**Forum mondial de l'harmonisation des Règlements  
concernant les véhicules****186<sup>e</sup> session**

**Accord de 1958 :****Examen de projets d'amendements à des Règlements ONU  
existants, soumis par le GRE****Proposition de complément 5 à la série originale  
d'amendements au Règlement ONU n° 149  
(Dispositifs d'éclairage de la route)****Communication du Groupe de travail de l'éclairage  
et de la signalisation lumineuse\*.\*\***

« Figure A4-V

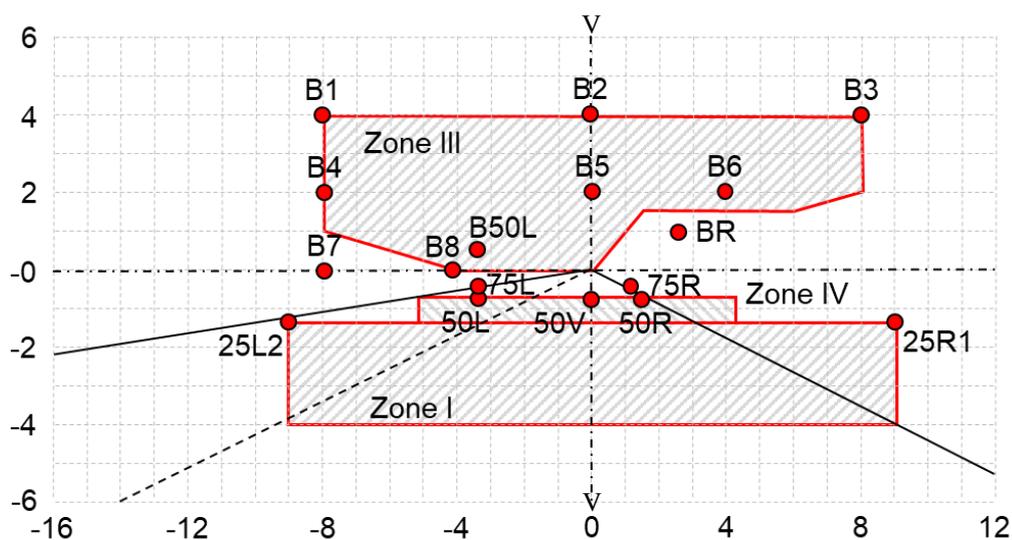
Figure A4-V, lire :

**Faisceau de croisement conçu pour la circulation à droite**

Pour la circulation à gauche, l'emplacement des points d'essai est réfléchi symétriquement par rapport à l'axe V-V. ».

« Figure A4-VII

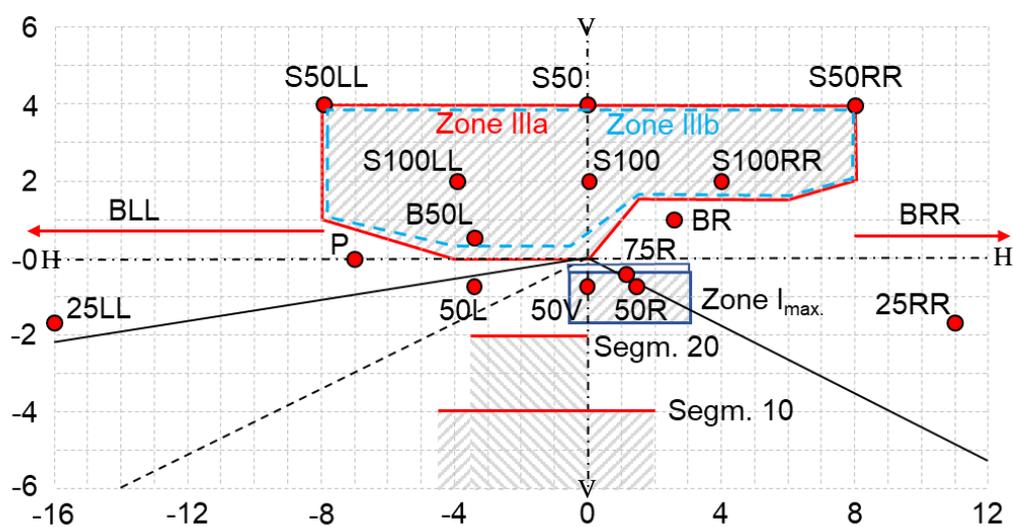
Figure A4-VII, lire :

**Faisceau de croisement d'un système d'éclairage avant actif conçu pour la circulation à droite\***

\* Note : La méthode de mesure prescrite est présentée à l'annexe 4.

Dans les prescriptions photométriques concernant le faisceau de croisement, les positions angulaires sont exprimées en degrés au-dessus (U) ou au-dessous (D) de l'axe H-H, et à droite (R) ou à gauche (L) de l'axe V-V.

Pour la circulation à gauche, l'emplacement des points d'essai est réfléchi symétriquement par rapport à l'axe V-V.
